美浜3号炉－耐震－1 Rev3

<p>タイトル</p>	<p>浸水防護施設（津波防護施設、浸水防止設備、津波監視設備）のリストアップ及び耐震安全性評価の評価対象設備の、具体的な抽出根拠、抽出プロセス及び評価内容について。</p>
<p>説明</p>	<p>美浜3号炉の「浸水防護施設」のうち、耐震安全性評価対象とした設備について、経年劣化事象の抽出や耐震安全性評価の要否判断などのプロセスを示す。</p> <p>1. 浸水防護施設について 耐震安全性評価対象とした浸水防護施設（津波防護施設、浸水防止設備、津波監視設備）については以下のとおり。なお、施設の概要を添付1に示す。</p> <p>(1) 津波防護施設： 防潮堤… a 屋外排水路逆流防止設備… b</p> <p>(2) 浸水防止設備： 取水構造物（浸水防止蓋^{※1}）… c ※1：海水ポンプ室浸水防止蓋及び海水管トレンチ浸水防止蓋。 海水ポンプエリア止水壁 … d 水密扉^{※2} … e ※2：浸水防護重点化範囲との境界に位置する原子炉補助建屋の水密扉を対象とする。</p> <p>(3) 津波監視設備： 津波監視カメラ（原子炉格納容器）… f 津波監視カメラ（海水ポンプ室）… g 潮位計（防潮堤）… h 潮位計（海水ポンプ室）… i</p> <p>2. 想定される劣化事象^{※3}</p> <p>(1) コンクリート構造物（a）</p> <p>a. 高経年化対策上着目すべき経年劣化事象（○事象）</p> <ul style="list-style-type: none"> ・中性化 …① ・塩分浸透 …② <p>b. 高経年化対策上着目すべき経年劣化事象ではない事象（△▲事象）</p> <ul style="list-style-type: none"> ・アルカリ骨材反応 …③ ・凍結融解 …④ ・耐火能力低下 …⑤ <p>(2) 鉄骨構造物（a, b, c, d, e）</p> <p>a. 高経年化対策上着目すべき経年劣化事象（○事象） 該当なし</p> <p>b. 高経年化対策上着目すべき経年劣化事象ではない事象（△▲事象）</p> <ul style="list-style-type: none"> ・腐食 …⑥（a, d, e） ・風などによる疲労 …⑦ <p>(3) 計測制御設備（f, g, h, i）</p> <p>a. 高経年化対策上着目すべき経年劣化事象（○事象） 該当なし</p>

美浜3号炉－耐震－3 Rev1

美浜3号炉－耐津波－1 Rev4

図2 炉内構造物耐震評価モデル

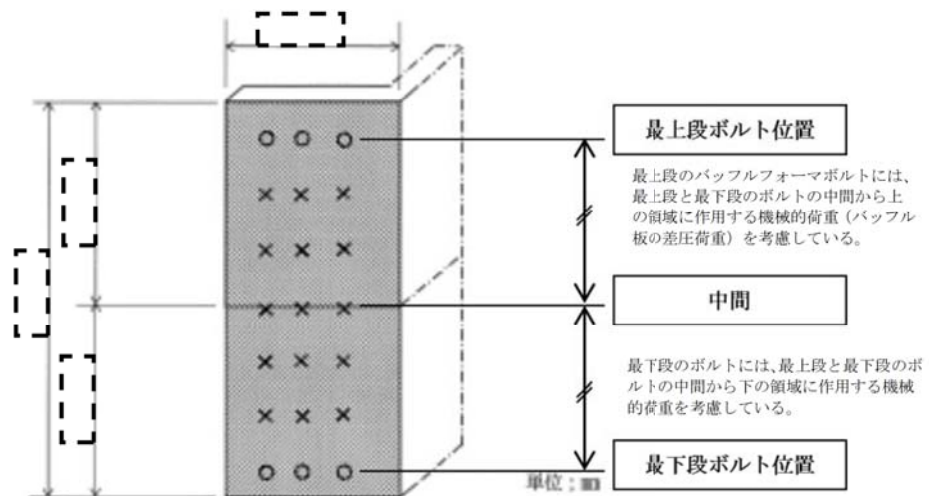
<p>タイトル</p>	<p>バッフルフォーマボルトの照射誘起型応力腐食割れに対する評価の具体的内容（評価仕様、解析モデル、入力条件（変位、加速度、抗力）、評価結果を含む）について。</p>
<p>説明</p>	<p>以下のとおり、評価の具体的内容を示す。</p> <p>1. ボルト損傷本数と想定箇所</p> <p>技術評価において、原子力安全基盤機構「照射誘起応力腐食割れ（IASCC）評価技術」事業で得られた最新知見を用いて評価した結果、運転開始後60年時点でのボルトの損傷本数は管理損傷ボルト数（全体の20%）以下との結果が得られているが、本耐震安全性評価では、図1に示すとおり2～6段全てのバッフルフォーマボルト（全バッフルフォーマボルト672本のうち、480本の損傷を想定）が損傷したと仮定した。</p>  <p>図1 バッフルフォーマボルト損傷想定箇所</p> <p>【評価対象部位】</p> <p>他のバッフル板で端が支持されていない②-A面、B面及び③-B面のバッフル板（地震荷重を全てボルトで受けるため厳しい）のうち、幅が大きくボルト1本あたりの地震荷重が最も大きくなる「バッフル板②-B面」のボルトを評価対象とした。</p>

バブルフォーマボルトが受ける地震荷重は、図1に記載のバブル板②をはり要素でモデル化し、これを組込んだ炉内構造物耐震評価モデル(図2)を用いて、全波包絡FRSによるスペクトルモーダル法によりSs地震時の応答解析を実施し算出した。

バッフルフォーマボルトの地震時における応力評価結果を表2に示す。発生応力は許容応力を超えることはなく、耐震安全上問題がないことを確認した。なお、発生応力は大きい方の最下段の評価結果を採用した。

図3-1 計算モデル (はりモデル要素分割)

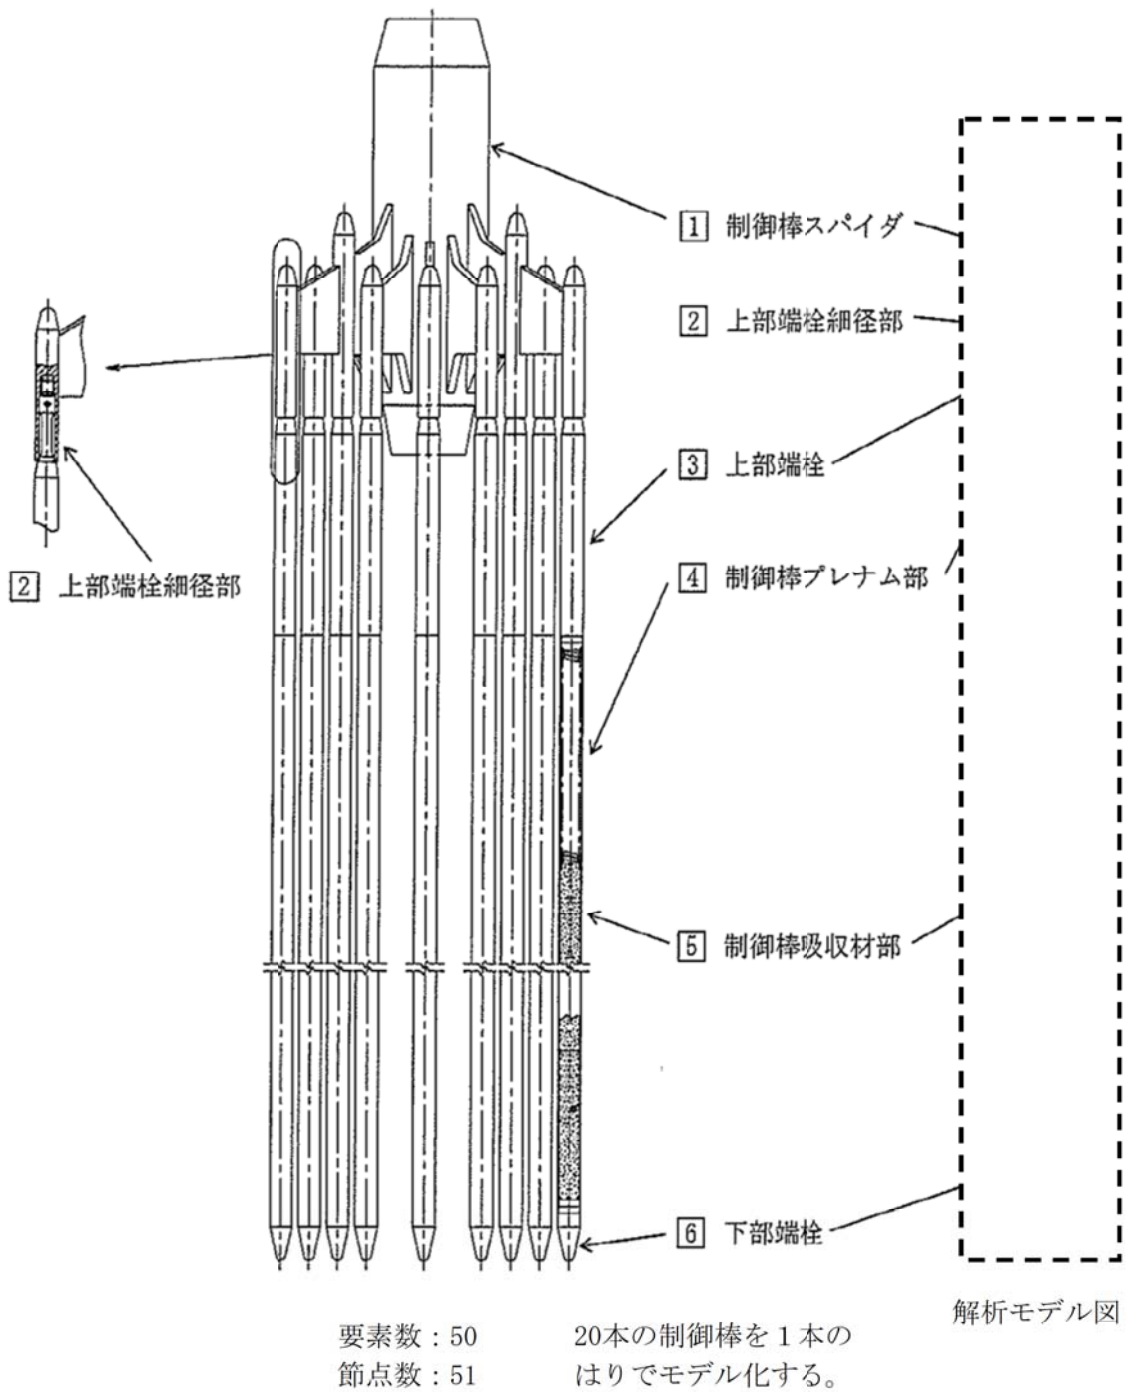
タイトル	制御棒被覆管の摩耗に対する評価の具体的内容（評価仕様、解析モデル、入力条件（変位、加速度、抗力）、評価結果を含む）について
説明	制御棒被覆管の摩耗に対する具体的評価内容（応力評価）について、添付1に示す。 また、制御棒被覆管の摩耗に対する具体的評価内容（挿入時間の評価）について、添付2に示す。

制御棒クラスタの耐震解析モデルを図3-1に、また、各挿入状態におけるこのはりモデルの支持点位置、荷重及び変位を入力する位置を図3-2に示す。入力条件として、等分布荷重（制御棒クラスタ案内管加速度）又は、強制変位（燃料集合体変位）を与えて計算により求める。
